[ID_VIP: 9749] **PROVINCIA DI SASSARI** (comuni di Tempio Pausania, Luras e Calangianus) – **PROVINCIA DI ORISTANO** (comune di Santa Giusta per il trasporto degli aerogeneratori dal Porto Industriale di Oristano) - Progetto per la realizzazione di un impianto per la produzione di energia elettrica da fonte eolica di potenza complessiva pari a 79,2 MW, costituito da 11 aerogeneratori della potenza unitaria pari a 7,2 MW, denominato "GALLURA", comprensivo delle relative opere connesse ed infrastrutture indispensabili per la connessione alla RTN e di un sistema di accumulo di energia (BESS) di potenza pari a 64,8 MW.

Proponente: Sardegna Prime S.r.l.

Parere tecnico istruttorio della Soprintendenza speciale per il PNRR.

(elaborazione grafica della Soprintendenza speciale per il PNRR: ID_VIP 9749 = WTG e cavidotti in VERDE; ID_VIP 9736 = WTG e cavidotti in ROSSO)

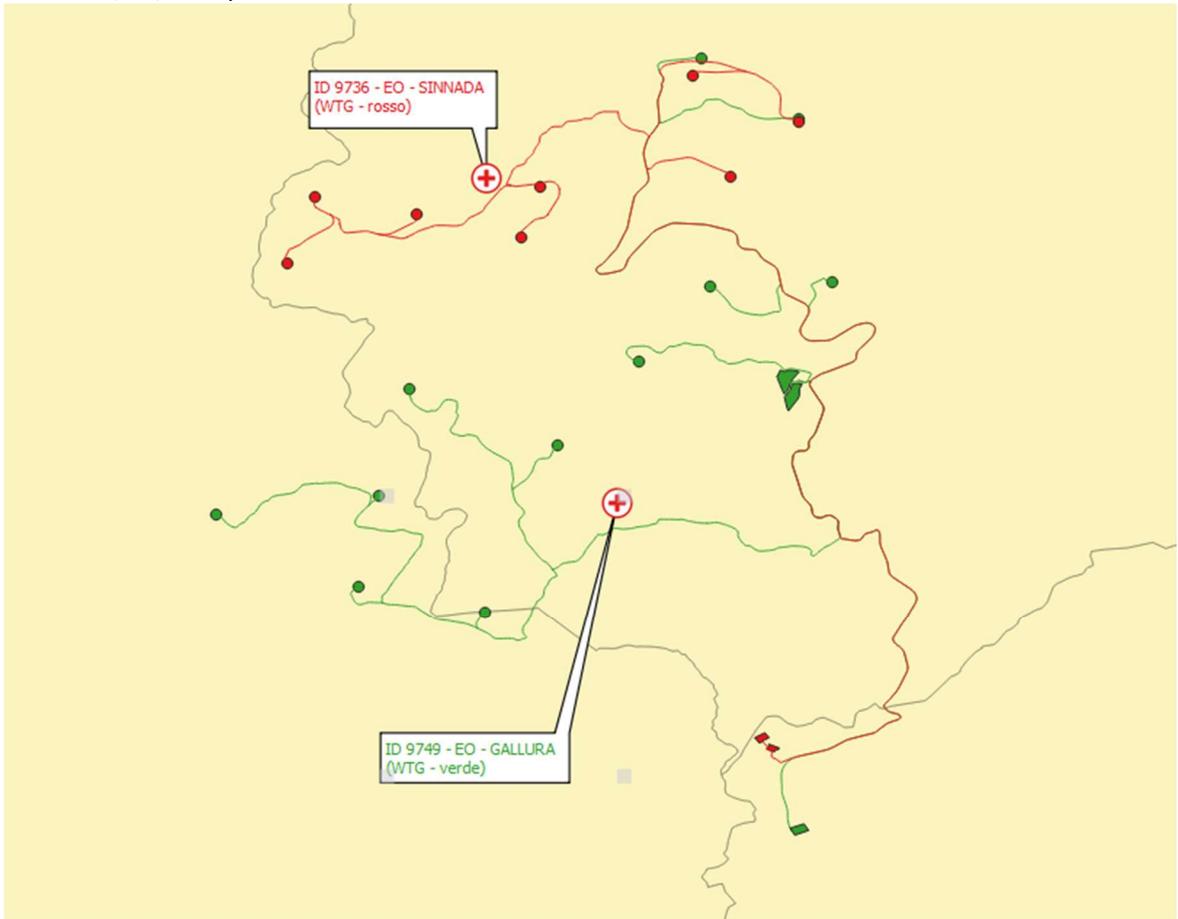
„... Con riferimento al progetto di cui trattasi (ID_VIP 9749), si deve evidenziare a codesto Ministero dell'ambiente e della sicurezza energetica (Direzione Generale Valutazioni ambientali e Commissione Tecnica PNRR-PNIEC) che le relative opere previste si collocano, in alcuni casi, in diretta continuità, se non proprio sovrapposizione, con quelle del progetto relativo all'impianto eolico denominato "SINNADA" della Sorgenia Renewables S.r.l. (ID_VIP 9736), per il quale è stata di recente trasmessa la comunicazione di procedibilità della relativa istanza di VIA (v. la nota MASE-VA del 08/05/2023):

Per quanto sopra, si deve chiedere a codesto Ministero dell'ambiente e della sicurezza energetica se l'istruttoria del progetto di cui trattasi (ID_VIP 9749) debba essere condotta nel senso di intendere i due progetti come concorrenti e non generanti impatti cumulativi tra le rispettive opere previste ...";

Figura 4.2: Numero di turbine previste dal progetto visibili nelle varie zone dell'area di riferimento

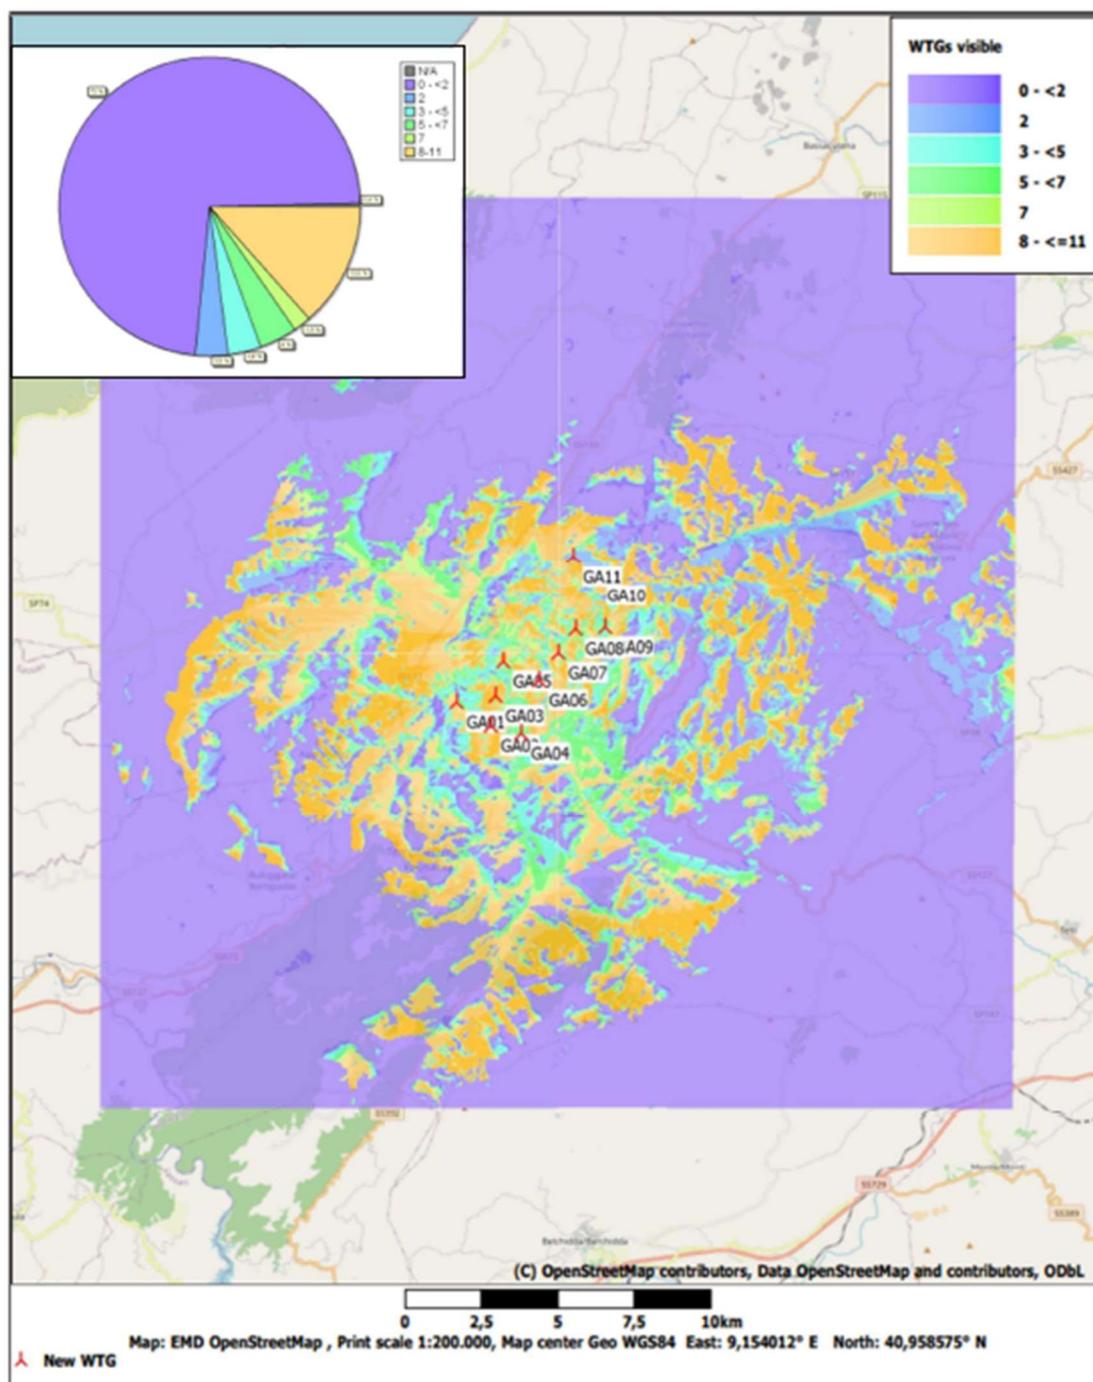
(da *Analisi intervisibilità*, elaborato codice n. LTSA136, con rilevata l'intervisibilità teorica dell'impianto industriale in progetto con aerogeneratori alti 200 m, estesa ad un ambito assai vasto ed includente anche il patrimonio culturale archeologico ed architettonico indicato dalla Soprintendenza Archeologia, belle arti e paesaggio territorialmente competente)

CONSIDERATO, in conclusione, che la realizzazione degli aerogeneratori previsti costituisce un nuovo elemento di disturbo e alterazione del naturale contesto di giacenza dei beni archeologici ed architettonici presenti nelle più immediate vicinanze del proposto impianti industriale, non essendo stato determinante per escludere lo stesso

Figura 7.1: Localizzazione dei ricettori attenzionati rispetto agli aerogeneratori di progetto e ore d'ombra per anno

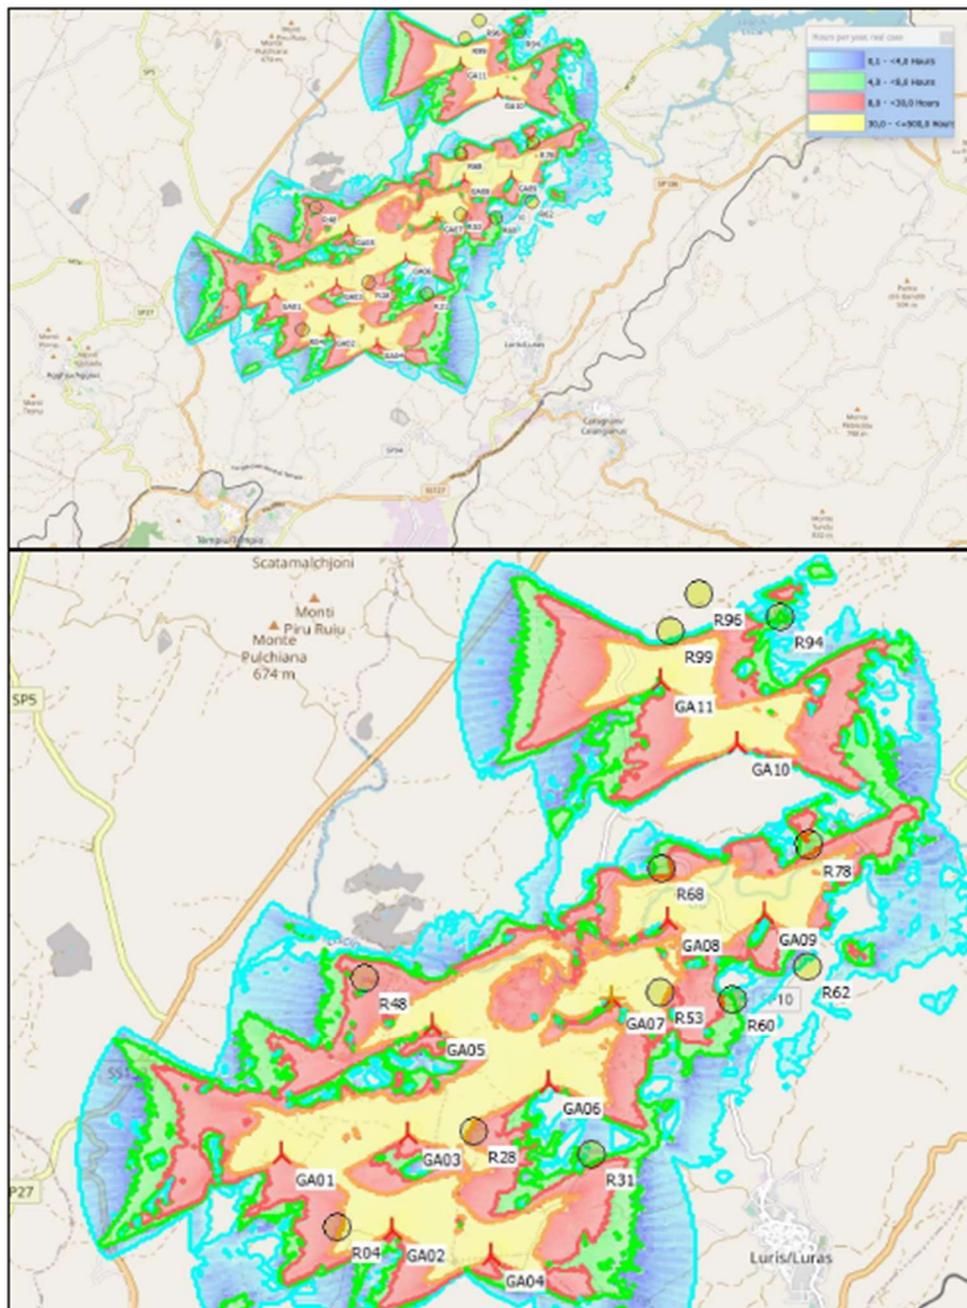
CONSIDERATO che per quanto riguarda lo Studio dell'evoluzione dell'ombra (shadow flickering) il Proponente analizza la relativa problematica con l'elaborato denominato "Studio sugli effetti dello shadow flickering" (elaborato codice n. LTSA123), tuttavia non considerando tra i recettori interessati dal predetto disturbo anche tutti i beni culturali archeologici e architettonici presenti nel più immediato intorno del nuovo impianto (anche se alcuni di essi risultano censiti nell'elaborato originario denominato "Report fotografico dei fabbricati all'interno dell'area d'impianto", codice n. LTSA121), la cui piena valorizzazione con il loro contesto di giacenza sarebbe di conseguenza impedita dal medesimo disturbo indotto dalle nuove strutture industriali alte 200 m:

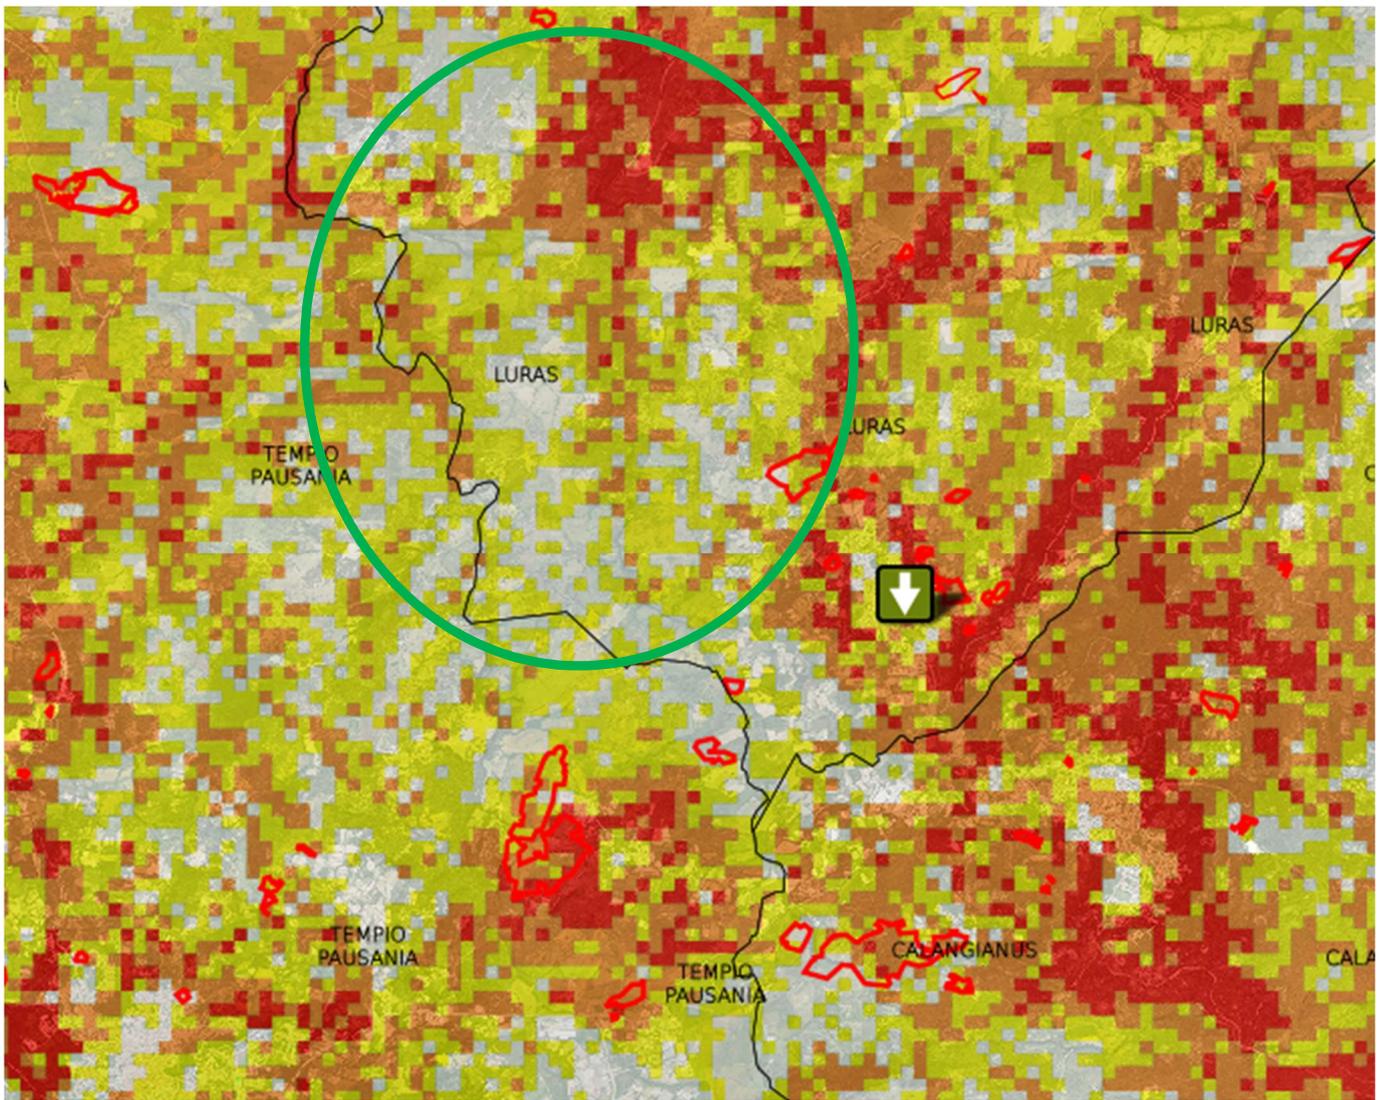
CONSIDERATO che in merito alla problematica evidenziata dalla Regione Autonoma della Sardegna – Direzione generale dell’Ambiente, con la nota prot. n. 19158 del 10/08/2021, recante *“Procedure di valutazione di impatto ambientale di impianti eolici di grossa taglia e problematiche connesse alla interdizione dei mezzi di soccorso aereo in caso di incendio ...”*, per la salvaguardia del patrimonio boschivo dell’area vasta interessata, oggetto di vincolo paesaggistico per legge ai sensi dell’art. 142, co. 1, lett. g), del D.Lgs. n. 42 del 2004 e delle previsioni e prescrizioni *“... di conservazione e tutela finalizzati al mantenimento delle loro caratteristiche degli elementi costitutivi e delle relative morfologiche in modo da preservarne l’integrità ovvero lo stato di equilibrio ottimale tra habitat naturale e attività antropiche ...”* del vigente Piano paesaggistico regionale, di cui alle relative Norme Tecniche di Attuazione (artt. 17, co. 4, lett. a, 18, co. 1, 22, 23, 24, 25, 26, 27), quali parte dell’*Assetto ambientale*, il Proponente non verifica tale impatto sul patrimonio paesaggistico tutelato per legge, nel senso di approfondire se la realizzazione del proprio impianto industriale (con nuovi aerogeneratori alti 200 m) possa inibire o rendere impossibile la lotta antincendio con mezzi aerei, come evidenziato anche dalla Soprintendenza Archeologia, belle arti e paesaggio per le province di Sassari e Nuoro del 15/03/2024 (paragrafo B.2.1.a – Allegato n. 3: *“... Sono ancora da considerare le gravi problematiche legate agli incendi che ogni anno devastano la Sardegna, per i quali la presenza di aerogeneratori di grande taglia rende impossibile l’intervento di spegnimento con mezzi aerei: qualora venisse realizzato l’impianto eolico sarebbe necessaria la predisposizione di idonee opere di protezione dalla propagazione delle fiamme, quali, ad esempio, adeguate fasce parafuoco e vasconi per la riserva idrica, opere non previste nel progetto che dovrebbero essere invece ricomprese tra gli interventi oggetto di valutazione di compatibilità paesaggistica, specialmente se incidenti con aree di tutela paesaggistica, considerate le ulteriori modificazioni che potrebbero determinare sullo stato dei luoghi e in particolare sulla vegetazione”*). Tanto considerando anche il fatto che, l’eventuale disponibilità del Proponente di provvedere al blocco delle turbine in caso di necessità di un intervento antincendio con mezzi aerei, lo stesso blocco non risulti risolutivo in quanto l’Amministrazione competente ha identificato nella stessa presenza fisica degli aerogeneratori alti 200 m la ragione dell’impedimento all’utilizzo dei mezzi aerei in un’area comunque frequentemente percorsa da incendi nell’arco temporale dal 2005 al 2023, come rappresentato dalla Regione Autonoma della Sardegna sul proprio Geoportale:

CONSIDERATO, pertanto, che per la realizzazione dell’impianto industriale proposto non sono stati concretamente verificati gli impatti derivanti dal possibile mancato utilizzo di mezzi aerei per la lotta antincendio nelle aree interessate, ovvero la necessità di realizzare nelle stesse aree ulteriori opere di prevenzione con fasce parafuoco da aprirsi anche nelle aree tutelate per legge ai sensi dell’art. 142, comma 1, lett. g), del D.Lgs. n. 42 del 2004, che a loro volta genererebbero un impatto paesaggistico ragguardevole rispetto all’ambito naturale in cui si inserisce l’impianto industriale in progetto, considerando che lo stesso ambito naturale verrebbe deframmentato in più parti rispetto alla sua attuale unitarietà.
